**COMUNE DI BIBBONA**

**PROVVEDIMENTO N. 01 DEL 16.03.2023**

**OGGETTO:** Espressione del **PARERE MOTIVATO** ai sensi dell'art. 26 della Legge Regionale Toscana 12 febbraio 2010, n. 10 e s.m.i. della **Valutazione Ambientale Strategica del Piano Attuativo per la Balneazione Marina del Comune di Bibbona (LI)**

Figura 1 - Tavola QP01. Tavola delle previsioni di Piano con indicate nuove concessioni ed ampliamenti (Estratto)

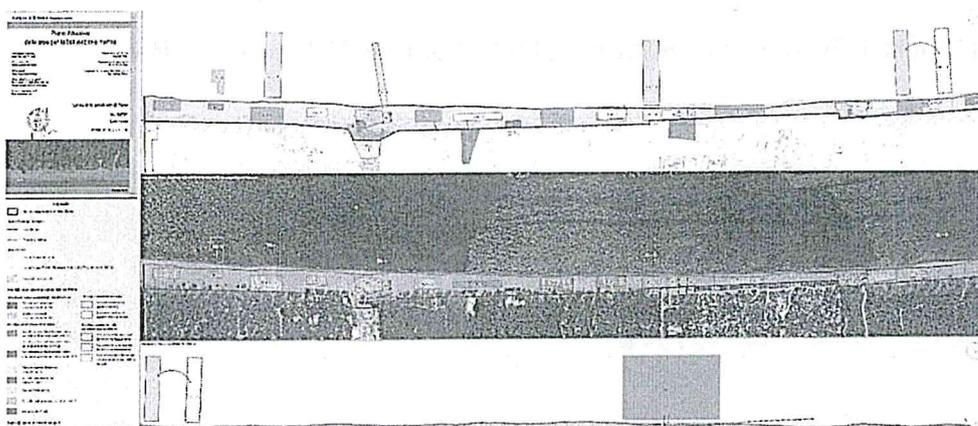
A.2.a) Infatti, nel nuovo Piano sono previste “nuove concessioni demaniali per “Aree attrezzate per la balneazione marina” in modo da ampliare la dotazione di servizi e di decongestionare (SIC nel testo) dalla presenza degli utenti la parte dell'arenile prospiciente l'abitato di Marina di Bibbona”, nonché una “nuova concessione demaniale prospiciente l'area prevista dal vigente Regolamento Urbanistico per stabilimento balneare, identificata con la lettera “A” sulla cartografia del Piano Attuativo, con fronte mare corrispondente alla larghezza dell'area prevista per lo stabilimento balneare e quale dotazione dello stesso” (QP01 Rel. Generale, pag. 16).

A.2.b) Evidentemente non ritenendo sufficiente l'introduzione di nuovi stabilimenti balneari, si è altresì deciso (con una vistosa, e dichiarata, forzatura delle previsioni contenute nel Regolamento Urbanistico) di “consentire l'ampliamento dell'area in concessione” delle “Aree attrezzate per la balneazione marittima”, con il rappresentato intento di favorire “la loro qualificazione mediante la dotazione di strutture funzionali al miglioramento dei servizi offerto (alle quali far accedere anche i fruitori delle spiagge libere per quanto concerne il bar-buffet freddo, i servizi igienici e le docce), la dotazione di spazi per l'animazione ed il gioco, nonché per la dotazione di spazi ombreggiati nella misura massima di mq 20 (non assimilabili ai punti ombra)”.

Inoltre, come se tutto ciò non bastasse, è stata prevista la possibilità di rendere permanenti i “manufatti da installare sulle concessioni relative alle “Aree attrezzate per la balneazione marina””, i quali sino ad oggi dovevano essere smontati “al termine della stagione balneare” ed è stato attribuito al Comune una non meglio definita facoltà “di poter procedere sulle “Aree di uso pubblico” alla realizzazione di opere che contribuiscano al miglioramento del servizio e del decoro della fascia costiera”.

Incredibilmente, però, l'Amministrazione mostra di sottovalutare l'incidenza che nuove concessioni ed ampliamenti avranno sul delicato ecosistema litoraneo, ritenendo che le "alterazioni" possano "in parte" essere attenuate "dalla presenza di numerose strutture per la balneazione marina che, di fatto, consentono di distribuire il carico turistico su tutta la fascia costiera" (cfr. elaborato QV3 - Studio Incidenza, pag. 72).

B.1) La nuova concessione **CDM-A**. Nuovo stabilimento (tav. QP02-A, pagg. 49 – 51).

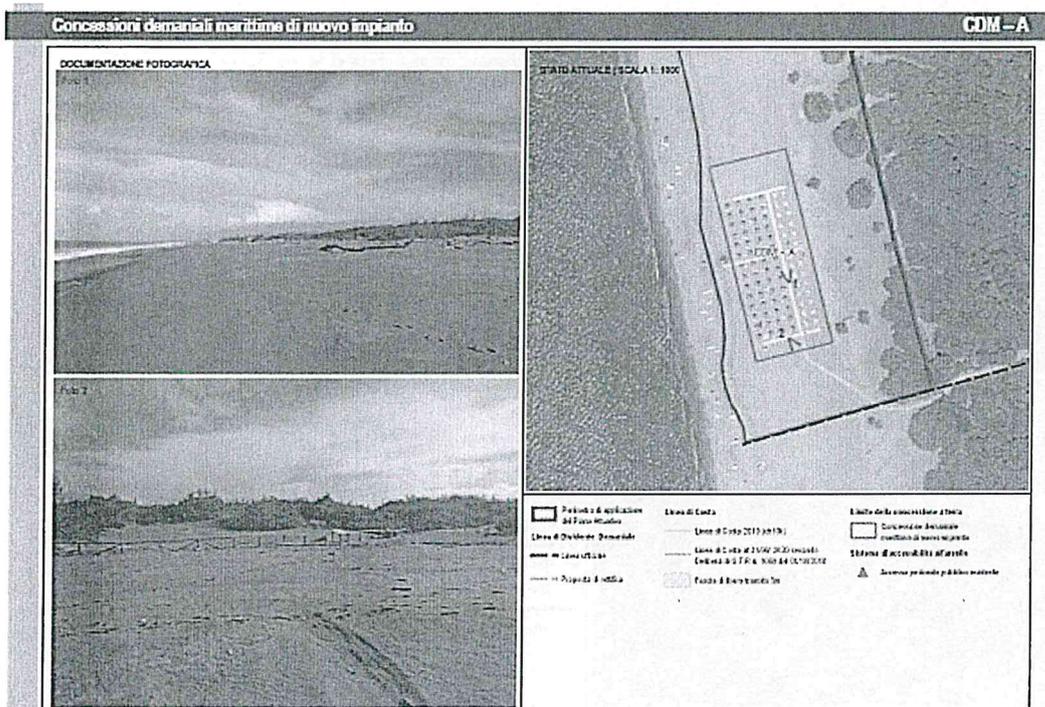
Oltre alle problematiche di ordine generale rilevate nel paragrafo A che precede, la nuova concessione risulta intersecare la fascia di libero transito di 5 mt. e, aspetto ancor più grave, risulta contigua alle “*dune mobili*” ed all’area di “*arenile a massima tutela*”, situata a sud della stessa, proprio al confine con il Comune di Castagneto (nota come “*Oasi del Fratino*”).

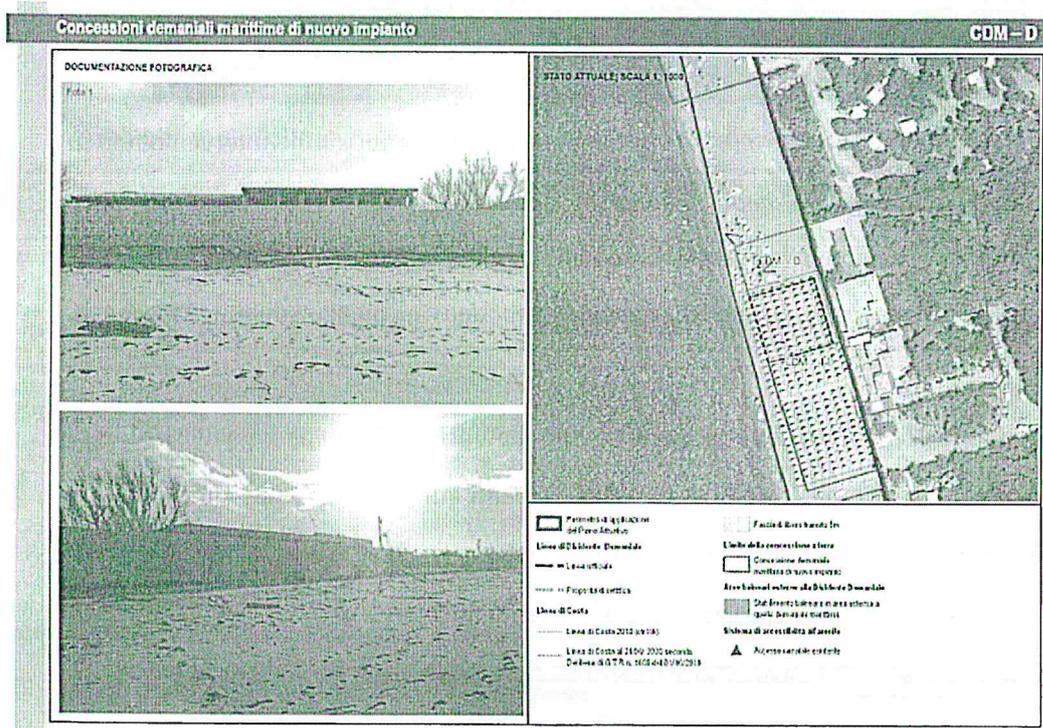
B.2.b) Per meglio comprendere l’insensatezza delle previsioni relative ai giochi gonfiabili acquatici (**CDL-B**, estesi per 700 mq.!) si allega documentazione fotografica relativa ad

Valgono, con riferimento a tale tipologia di intervento, le considerazioni già svolte nei paragrafi A e B.1; ad esse, pertanto, si può fare integrale rinvio, sottolineando soltanto come, nel caso di specie, non si stia discutendo di qualche ombrellone, ma di uno stabilimento balneare a tutti gli effetti, con circa un centinaio di ombrelloni e strutture annesse, compresi campi da gioco.
